Gnr 238, bnr 4 i Lindås, Eknes indre
Innlegging av kloakk i våningshus.

Saka gjeld: Utslepp av kloakk i terrenget
Byggemelding/søknad dat. 26.3.73 (jnr.dato)

LINDÅS BYGNINGSRÅD
VILKÅR FOR UTSLEPP AV KLOAKK.

Fig. 3. Fordelingskum

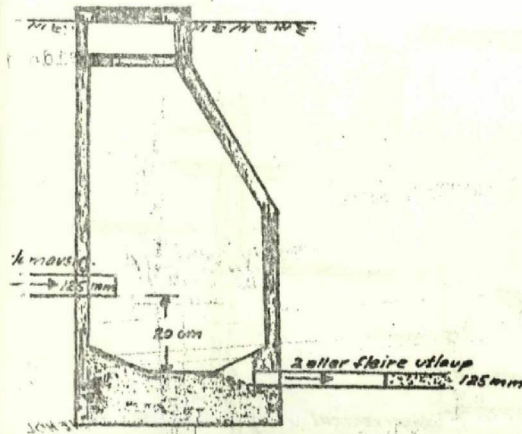
Utsleppet skal utførast i samsvar med Fig. 1 til 4 og med fylgjande spesifikasjonar:

Fig. 4. Infiltrasjonsgrøft
Maks fall 1 cm på 5 m

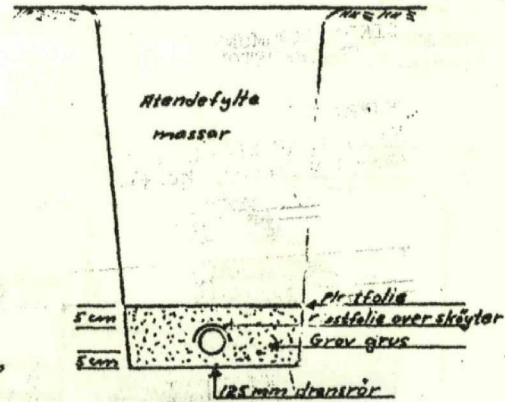
Samla grøftelengde: 50 m

Målestokk 1:5000

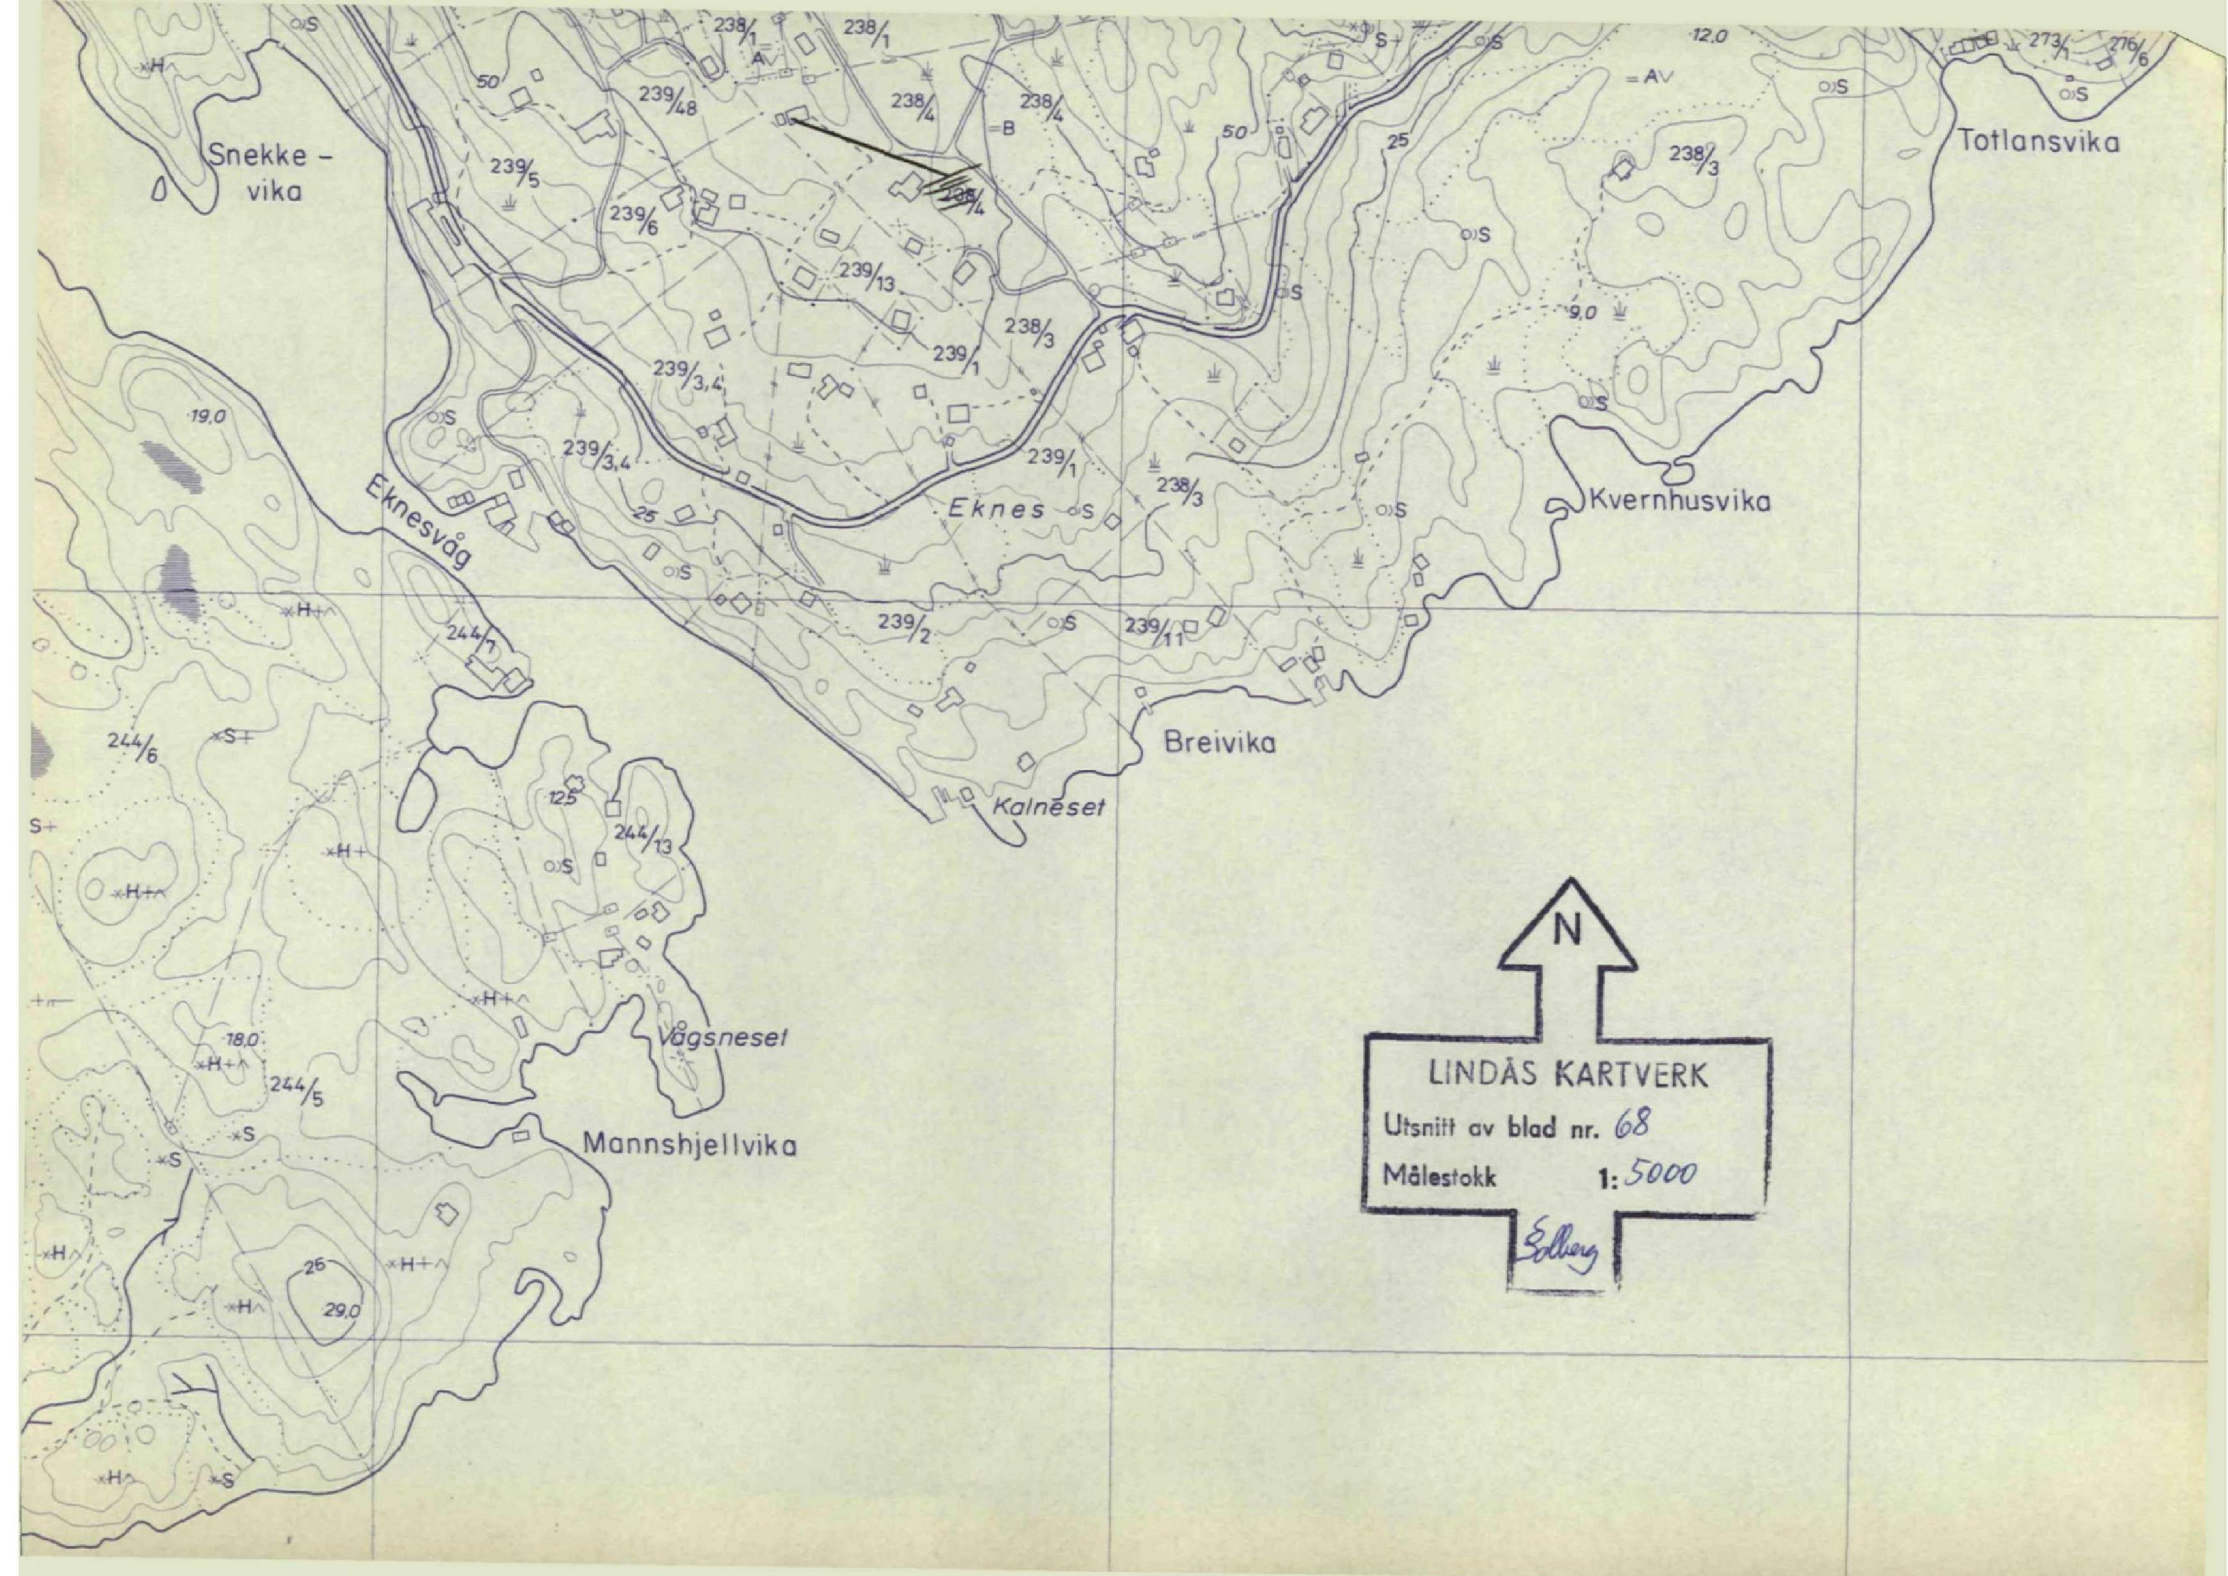
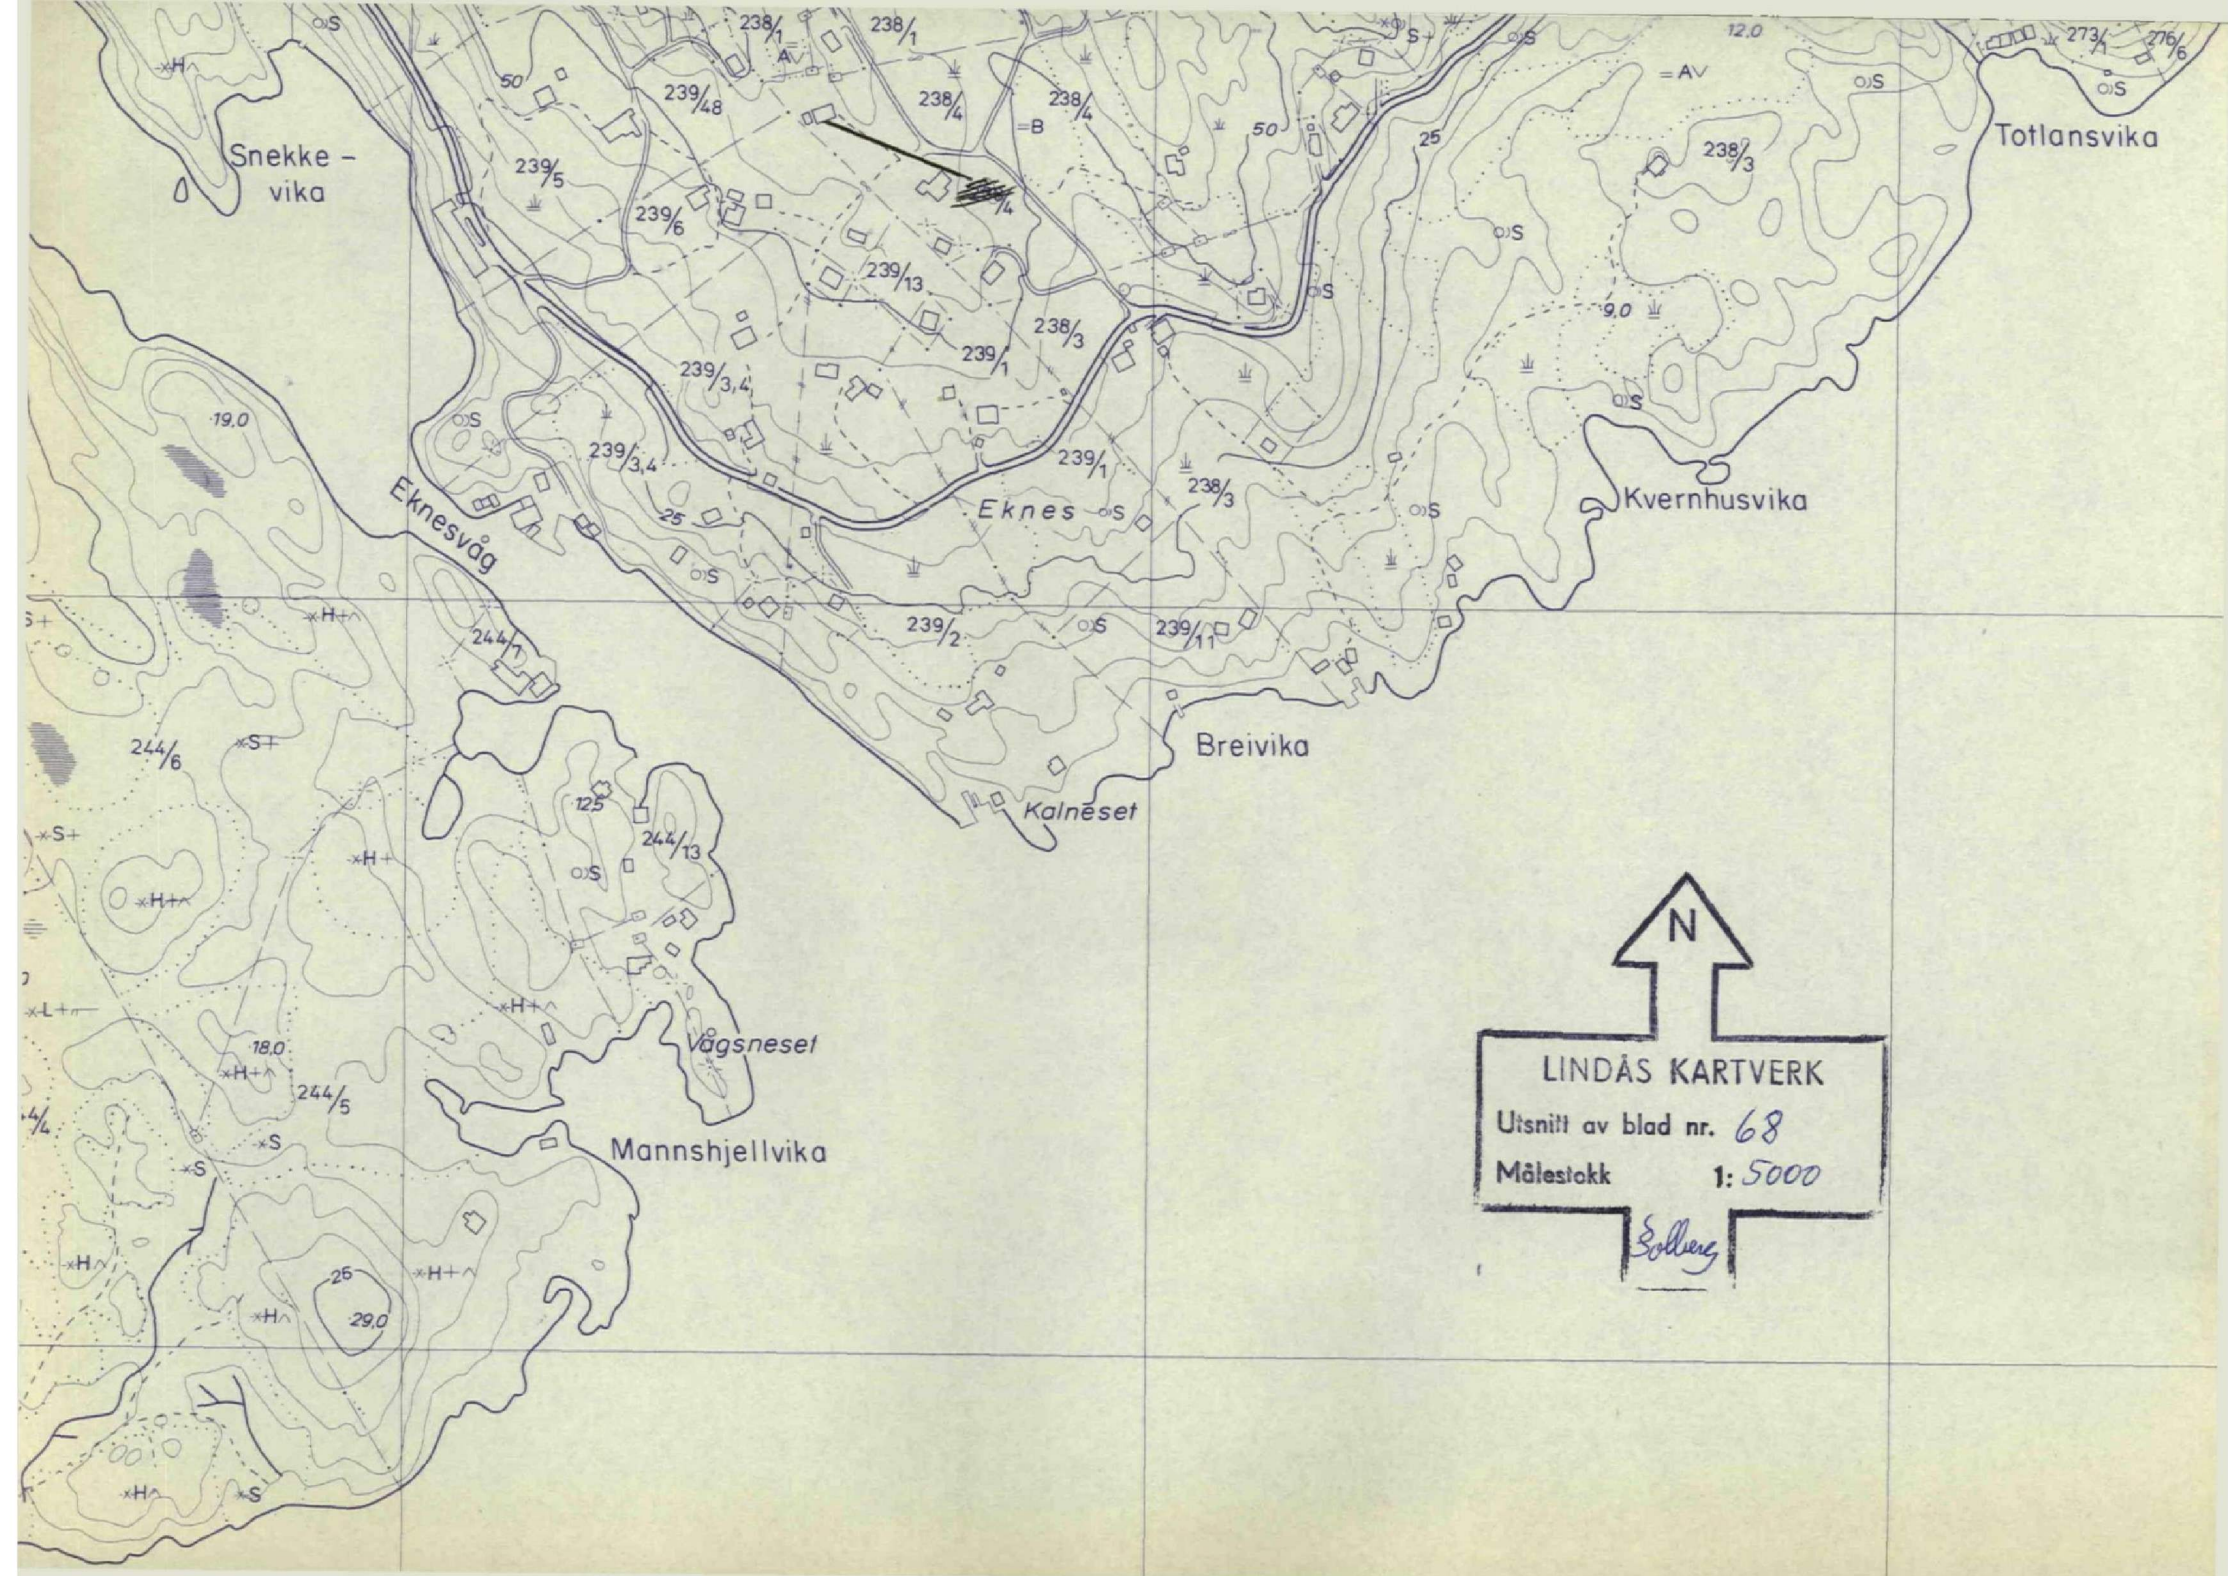
Kommuneingeniøren vil tilrå bygningsrådet å gjera slikt vedtak:
Bygningsrådet tilrår at utslepp av kloakk vert utført som synt
på kartutsnitt 1:5000 og slik det går fram av skjema K 1.
Den tekniske utføringa skal utførast i samsvar med "forskriftene"
av 9.2.72.
Ordninga må vera godkjent av helserådet. § 66.2. i bygningslova .

Bygningsrådet godkjenner samrøystes innstillinga frå
kommuneingeniøren.
